**CARTA N°30 -2017- OA –PRODER CUSCO/MCHM**

**LICITACIÓN PÚBLICA NACIONAL N° 02-2016-COPESCO/PRODER-TURISMO**

**Referencia:** LPN N° 02-2016-COPESCO/PRODER-TURISMO  
"EJECUCION DE OBRA DE INFRAESTRUCTURA PARA LA DISPOSICION FINAL DE  
RRSS DE LA PROVINCIA DE URUBAMBA"

**PLIEGO DE ACLARACIONES N° 02 A LOS DOCUMENTOS DE LICITACIÓN  
LPN N° 02-2016-COPESCO/PRODER-TURISMO  
"EJECUCION DE OBRA DE INFRAESTRUCTURA PARA LA DISPOSICION FINAL DE RRSS DE LA PROVINCIA  
DE URUBAMBA"**

**CERRAMIENTO VALLA METÁLICA. SECCIÓN LONGITUDINAL**

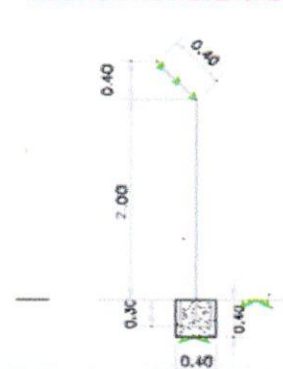
Se aclara que las medidas que prevalecen son las que estipulan en las sección IV Formulario de la oferta, numeral 1.1.7.76 pág.98 2.40 Mts de altura.

De acuerdo, esta medida es compatible con el resto de componentes, además se adjunta esquema de la Valla del cerco y su cimentación:

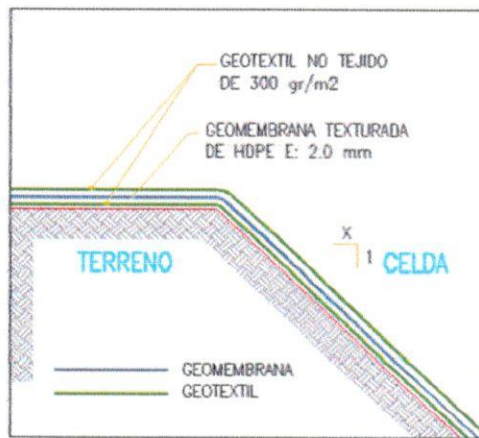
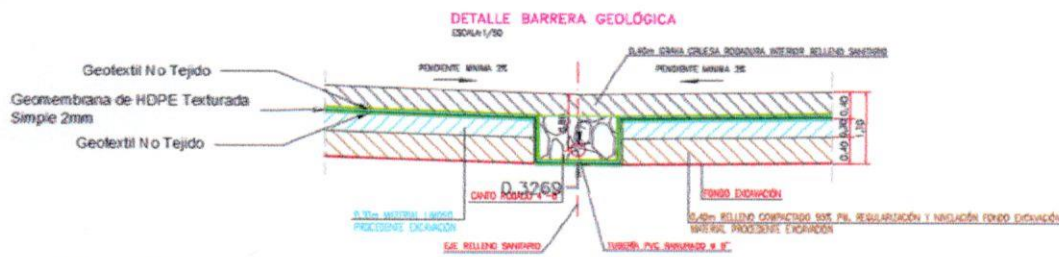
<b>02</b>	<b>IAL – numeral 1.1.2.3 TERRAPLÉN CON PRODUCTO DE EXCAVACIÓN</b>	<b>Página. 17</b>
Favor de indicar si el detalle expresado en el Plano en el Plano 06.1 – Detalle de Barrera Geología aplica a solo a la base o también a las paredes del vaso de vertido de residuos sólidos. Respuesta: En las paredes del vaso de vertido solo se instalaran geosinteticos, se adjunta detalle:

El detalle de la barrera geológica en la base se encuentra en el anexo 3 mostrando el siguiente esquema:  
 En las paredes solo se aplica geosintéticos como se indica en el siguiente detalle
